112-я сессия

Правила № 43 (безопасные стеклянные материалы)

Предложение по дополнению 6 к поправкам серии 01 к Правилам № 43 (безопасные стеклянные материалы)

Представлено экспертом от Европейской ассоциации поставщиков автомобильных деталей*

«Рис. 2а:

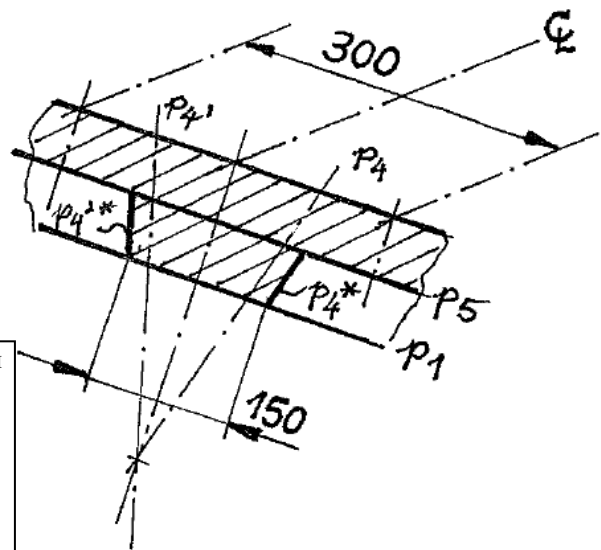
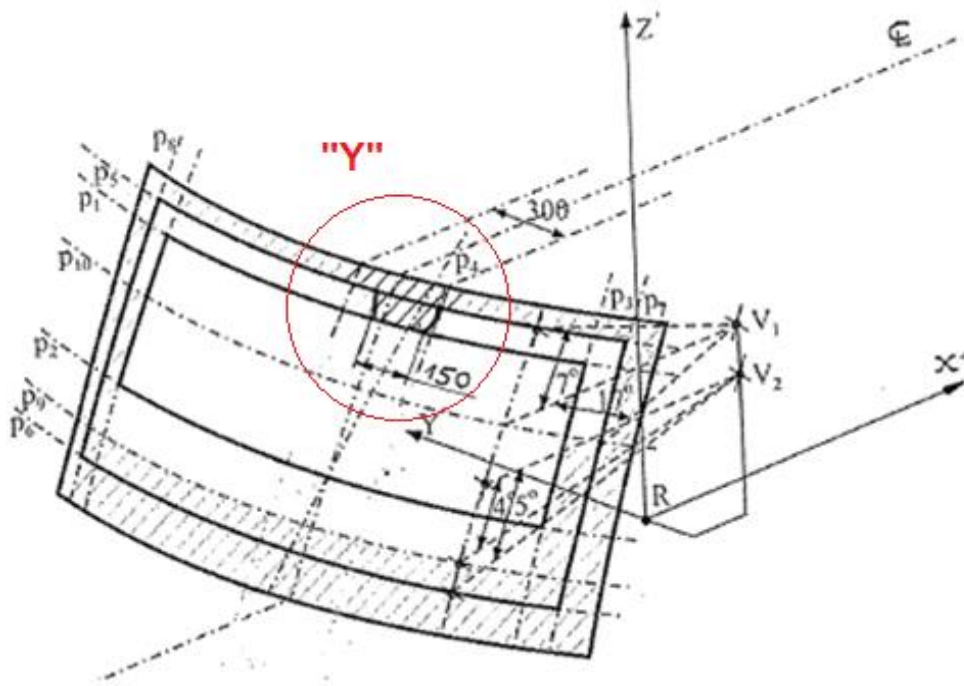
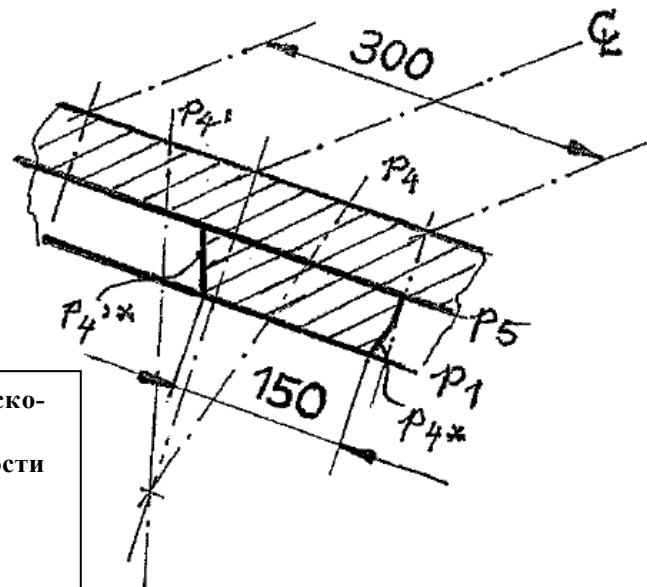
Приложение 21, рис. 2а изменить следующим образом:

КСАОД предлагает заменить рис. 2а на два рисунка: с симметричным примером и асимметричным примером – для более четкого отражения смысла пункта 2.4.2.2, главным образом для уточнения боковых пределов любой свето-непропускаемой поверхности в этой зоне. Эти боковые пределы параллельны следам плоскостей 4 и 4', но не должны выходить за общий предел 300 мм. По следу плоскости 1 сегмент шириной 150 мм разрешается центрировать в продольной средней плоскости транспортного средства (C_L) либо переместить вправо или влево от плоскости C_L . Максимальная ширина сегмента по следу плоскости 5 ограничена параллельными линиями ($p4^*$ и $p4'^*$) по следам плоскостей 4 и 4', не превышая общего предела 300 мм.

Уменьшенная испытательная зона "В" (на примере транспортного средства с левосторонним расположением руля) – верхняя зона затемнения, определенная в пункте 2.4.2.2

Деталь "X": пример зоны, симметричной по отношению к C_L

Деталь "Y": пример зоны, асимметричной по отношению к C_L
